Modulo per la presentazione delle osservazioni per i piani/programmi/progetti sottoposti a procedimenti di valutazione ambientale di competenza statale

ID: (ID_VIP/ID_MATTM): Codice procedura 8184 “Progetto per un impianto eolico denominato “CELLERE” costituito da n. 10 aereogeneratori con potenza unitaria di 6 MW, e potenza complessiva di 60 MW, e dalle relative opere di connessione alla RTN; sito nei Comuni di Cellere (VT) e Valentano (VT)”.

1) OSSERVAZIONE: IMPROCEDIBILITA' della VIA alla luce dei due nuovi vincoli di notevole interesse pubblico sui quali impatta il progetto eolico "Cellere"

Caratteristiche dell’impianto e sua collocazione

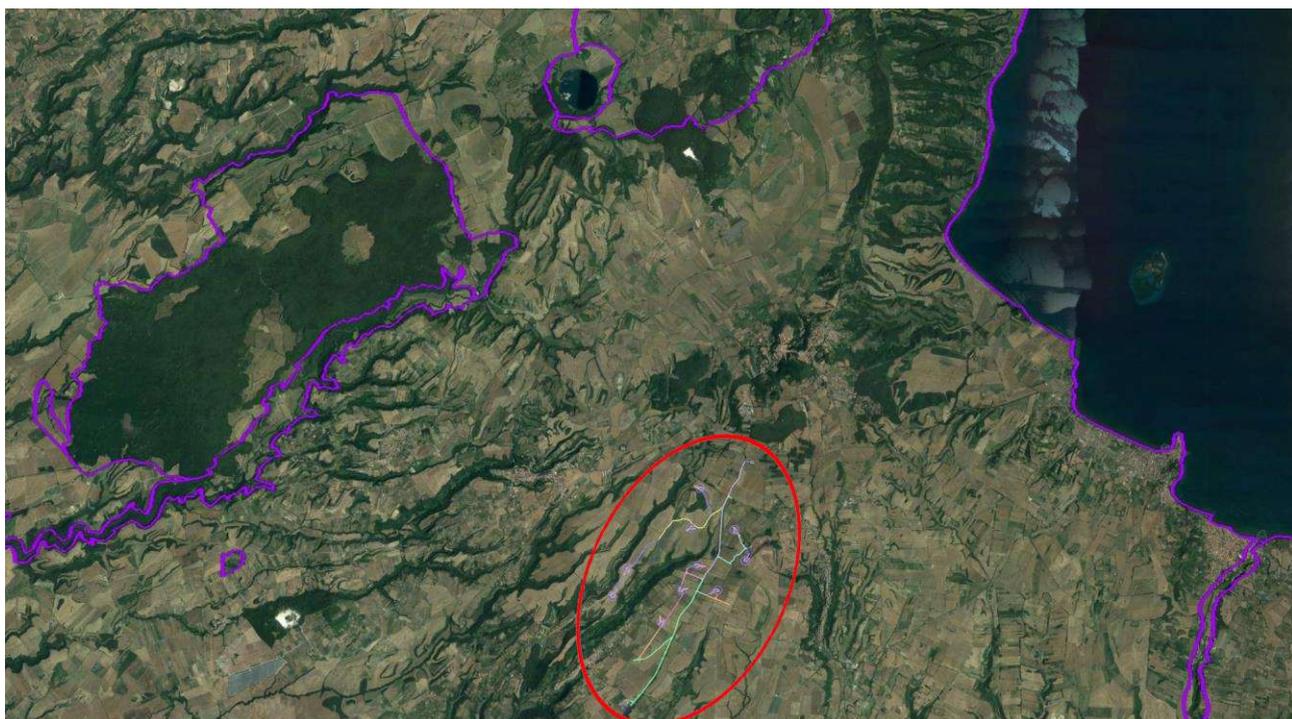
L’impianto proposto consisterebbe di N° 10 aerogeneratori con potenza unitaria di 6 MW, per una potenza complessiva di impianto di 60MW L’altezza delle torri è di 125 m, l’altezza massima totale delle pale è di 206 m.

A riguardo delle potenziali interferenze e impatti del progetto con le Aree naturali protette (parchi e riserve naturali, aree IBA e siti Natura 2000) gli studi della proponente (S.I.A. e Relazione per Istanza di Incidenza) giungono alle conclusioni che le interferenze del progetto con le descritte aree siano minimi se non inesistenti.

Tuttavia, se è vero infatti che l’area di progetto si trova formalmente al di fuori delle zone citate è altrettanto vero che potenziali impatti vanno verificati comunque in particolare riguardo all’avifauna ed alle rotte migratorie.
